Ref. Informe técnico matrices de agua caliente
Obra Hotel de ancianos.

Muestra 1:

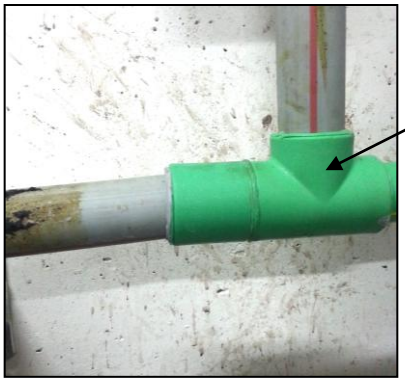
- La muestra corresponde a una tee de 40mm fisurada
- Reparación de la misma tee de 40mm con fitting de otras marcas.

- Falta soporte en las bombas, esto para eviar el peso de estas sobre los fitting
- Recomendamos instalar debajo de la tee y codo de 40mm, una escuadrara metálica, con abrazaderas y a si soportar el peso de las bombas, y así evitar futuras fisuras.

Muestra 2:

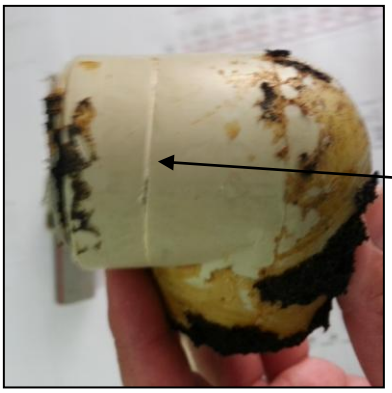
- La muestra corresponde a un codo de 40 mm fisurado.

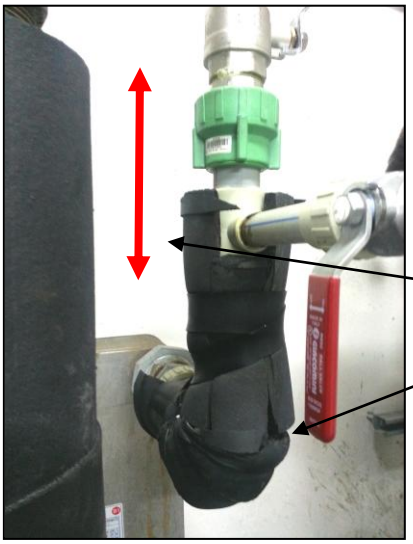
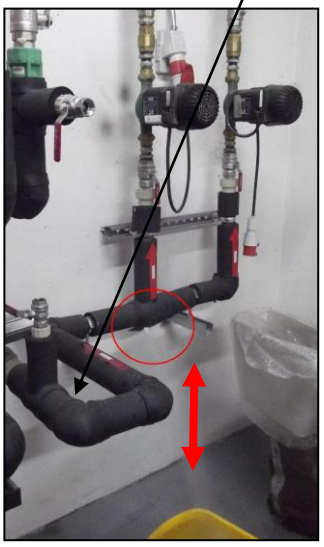
- La imagen muestra el lugar donde va el codo de 40 mm, el cual se encuentra reparado.
- Recomendamos instalar escuadras metálicas en estos puntos y así fijar los mismos, evitar movimientos como lo muestran la flecha roja.

Muestra 3:

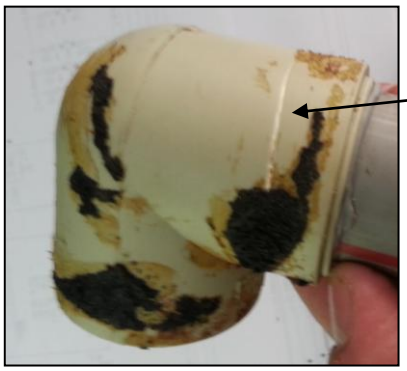
- La muestra corresponde a un codo de 40 mm fisurado.

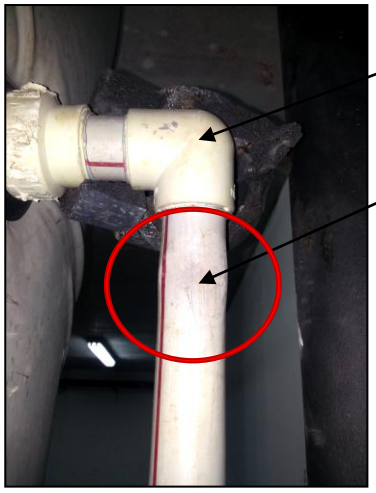
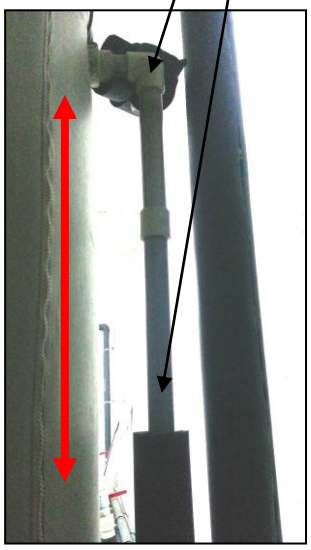
- La imagen muestra el lugar donde va el codo de 40 mm, el cual se encuentra reparado.
- El tubo que se instalo en la reparación es de otro proveedor, y muestra signos de tener una curva hecha con llama directa.
- Recomendamos instalar escuadras metálicas en diferentes puntos de la tubería para evitar movimientos como lo muestra la flecha roja, y no generar tenciones en los fitting.
